Mission régionale d'autorité environnementale
PAYS DE LA LOIRE

AVIS DÉLIBÉRÉ

SUR LE PROJET DE PARC ÉOLIEN DE LA VOIE VERTE

n° PDL-2023-7501

5.5 effets cumulés

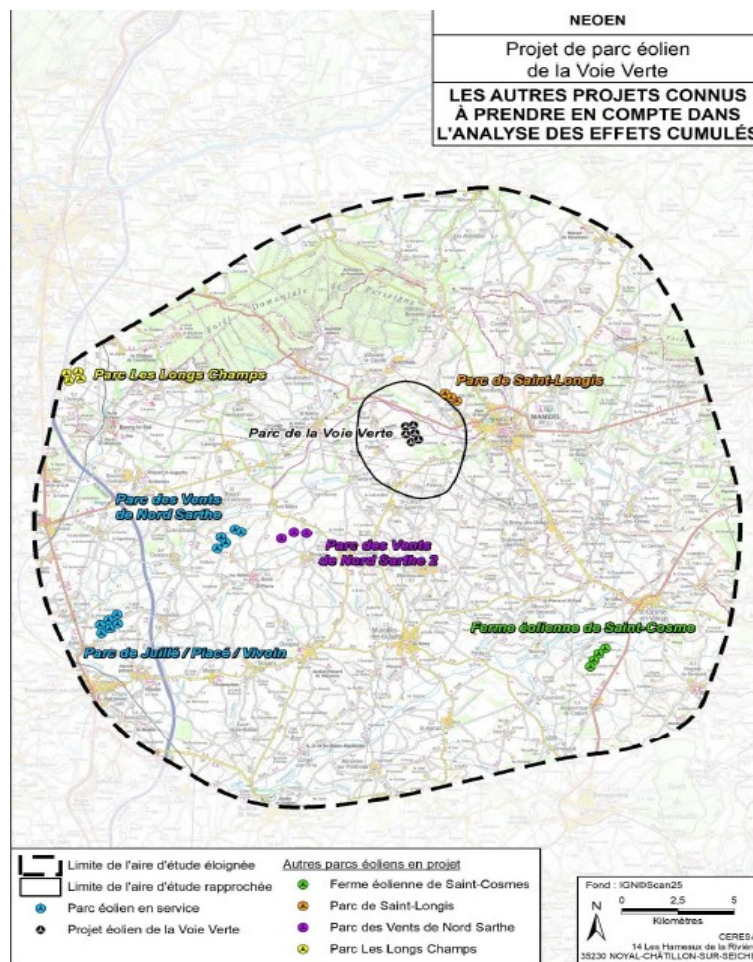
L'aire d'étude rapprochée borde le projet de parc éolien de Saint-Longis situés à 2km au nord-est de la ZIP.

Au titre des cumuls potentiels d'impacts sur la faune volante, le dossier ne retient que ce parc de Saint-Longis pour l'analyse. Le dossier envisage un effet additionnel pour les risques de collisions mais le niveau est considéré comme très faible et non significatif. Aucune mesure supplémentaire n'est prévue. Compte tenu de ce qui précède (partie relative aux impacts sur la faune volante et le Site Natura 2000 à proximité), une analyse plus démonstrative est attendue.

Les impacts paysagers cumulés ont été étudiés sur la base de seulement 4 photomontages mis à jour, reprenant les points de vue existants de l'étude paysagère initiale, sans proposition de nouvelles photographies d'insertion et sans justifications de leur pertinence pour la qualification de l'impact.

L'analyse de la saturation visuelle éventuelle pour les habitations – de Saint-Longis notamment – les plus proches n'est pas conduite.

La MRAe recommande de conduire une analyse aboutie des impacts cumulés tant du point de vue des risques pour la faune que du point de vue du paysage.
